14병동 음압유지시설 관련 간호부 요구사항 회의결과 보고

서울특별시 서북병원
(원 무 과)

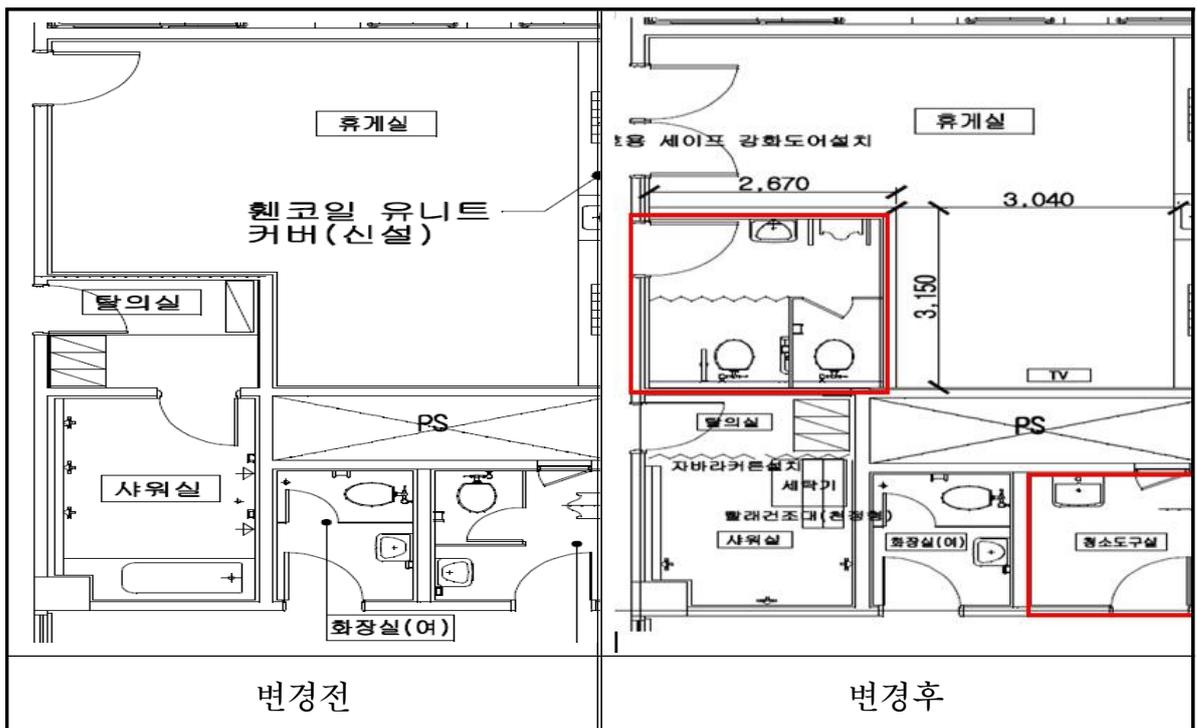
○ 환자 공용화장실 및 직원 전용화장실 설치 관련

간호부 요구사항

- 현 설계는 기존 환자 공용화장실이 휴게실로 변경되어 향후 화장실 부족으로 민원이 발생 될 수 있으니, 환자 공용화장실 설치 요망
- 직원 전용화장실과 청소 용품 보관 장소 설치 요망

원무과 제시방안

- 휴게실 및 샤워실 면적을 축소하여 환자 공용화장실 설치
 - ※ 공용화장실 배관작업을 위해 동관 3층(간호사 회의실) 천장텍스 재설치
 - ↳ 3층 천장텍스는 석면이 함유되어 석면철거 후 무석면 재료 시공
- 기존 직원 화장실 중 여자화장실은 직원 전용화장실로, 남자 화장실은 청소 용품 등을 보관 장소로 활용

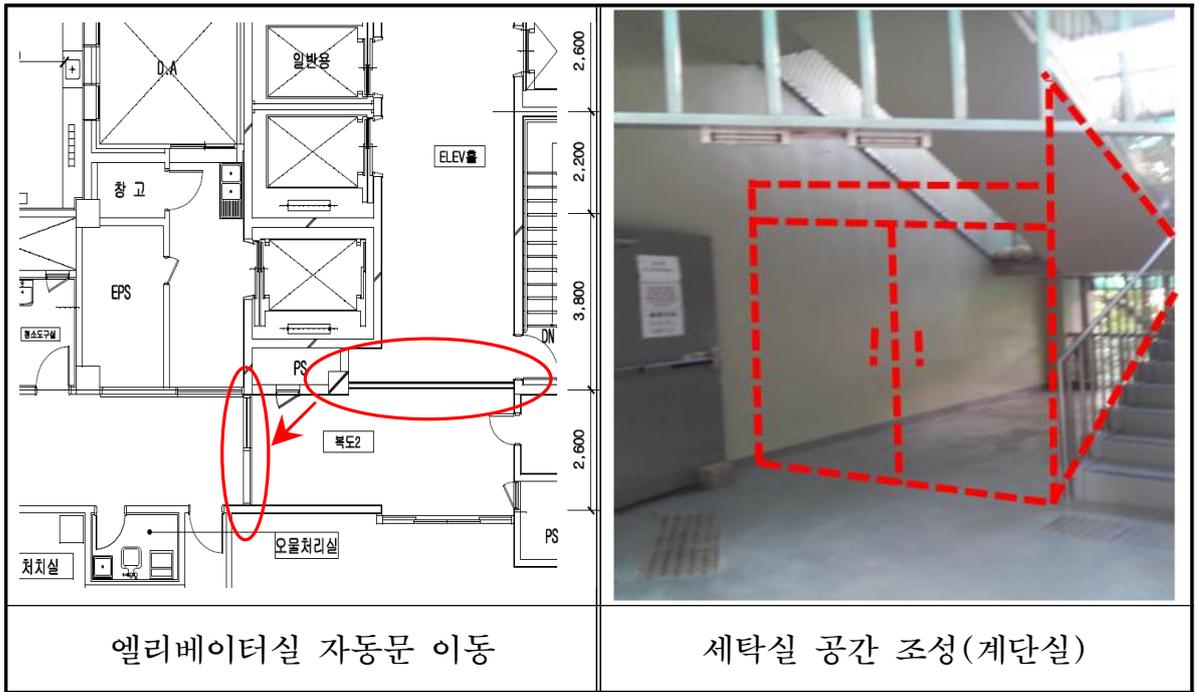
○ 엘리베이터 홀 자동문 위치 변경 및 세탁실 신규 설치

간호부 요구방안

- 엘리베이터 홀에 설치 예정인 자동문은 동선 등을 감안하여 간호사실 앞으로 변경 요망
- 철거 예정인 세탁실 공간 확보 요망

원무과 제시사항

- 자동문은 간호사실 앞으로 변경 설치하고, 세탁실은 계단실에 설치
